Commune de Grâce-Uzel

**Objet : Révision des périmètres de protection
du captage de Patautiv**

**Avis de l'hydrogéologue agréé
en matière d'hygiène publique**

Projet de réaménagement de la RD700 (source département des Côtes d'Armor)

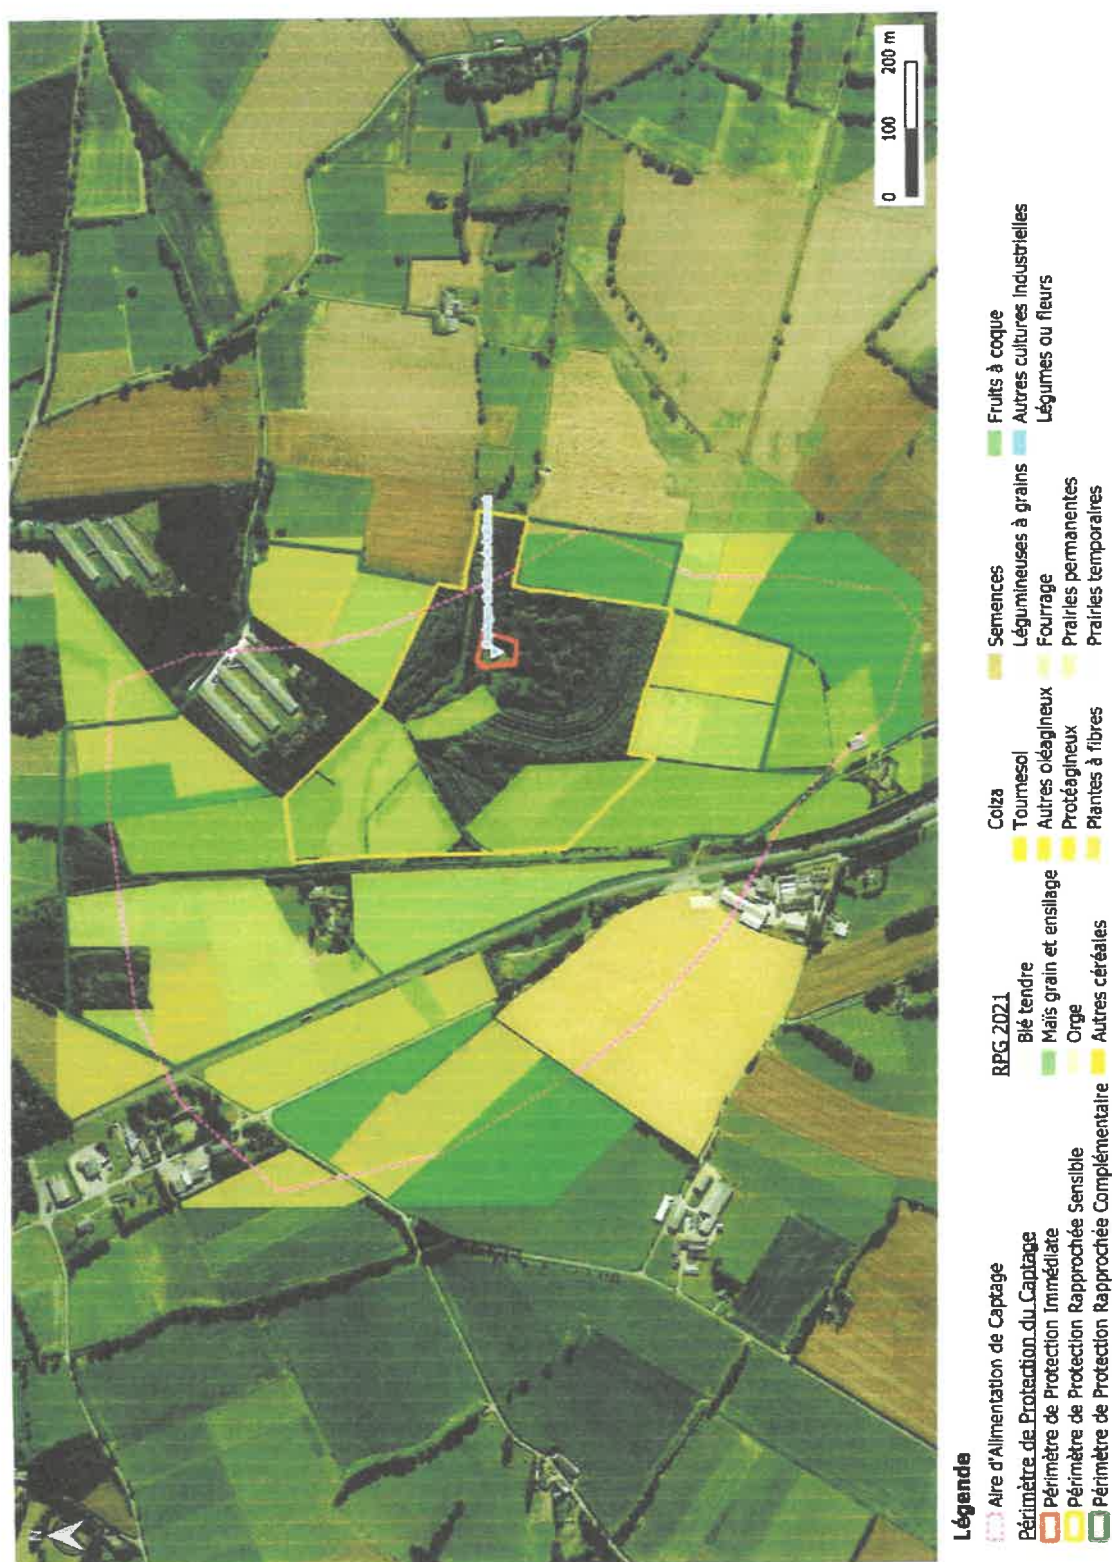
Les risques de pollution accidentelle sont associés au trafic routier en particulier sur la RD700. Cependant, cette route présente une pente moyenne de 2 % et les eaux

recueillies par les fossés s'évacuent à l'aval du captage et à l'écart des secteurs de bassin versant les plus contributifs à son alimentation. Cette caractéristique devra être conservée lors de l'aménagement de la route.

Le doublement de la RD700 entre la Place à l'Épine et Saint-Hervé devrait par ailleurs sécuriser le trafic à hauteur du bassin versant du captage.

Proposition de nouvelle délimitation des périmètres de protection du captage

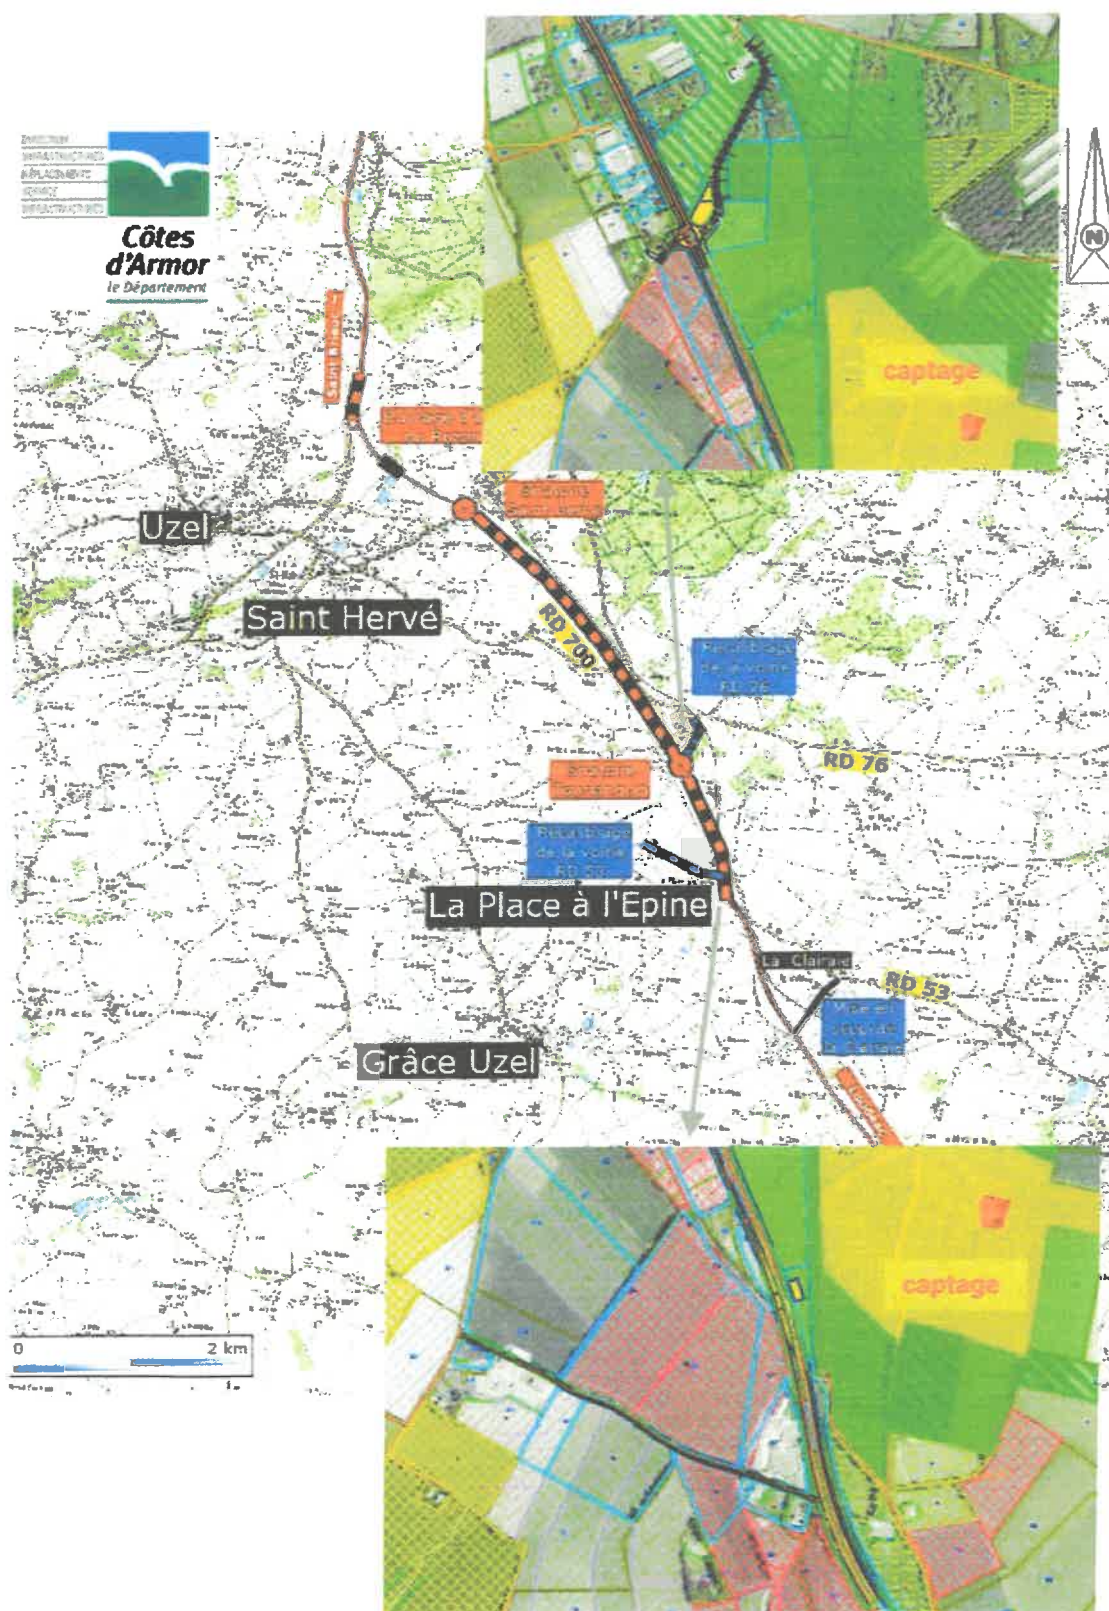
L'aire d'alimentation du captage délimitée par le bureau d'étude montre que le périmètre de protection rapprochée instauré en 2000 couvre environ 63 % de celle-ci. L'extension de ce périmètre proposée par le bureau d'étude conduira englober environ 90 % du bassin versant du captage, les secteurs exclus, situés principalement au Sud, étant probablement peu contributifs à son alimentation.

L'extension de la zone sensible et son passage en zone très sensible qui ne recevra alors plus d'apport de produit phytosanitaire ni d'azote en dehors du pâturage extensif et de celle de la zone complémentaire sur laquelle ne pourront être utilisés que les molécules autorisées en culture biologique et dont la fertilisation azotée sera limitée, doivent conduire à terme à la disparition des métabolites de produits phytosanitaires mais aussi à une diminution des concentrations en nitrates dans l'eau captée.

Dans ces conditions l'hydrogéologue agréé émet un avis favorable au projet.
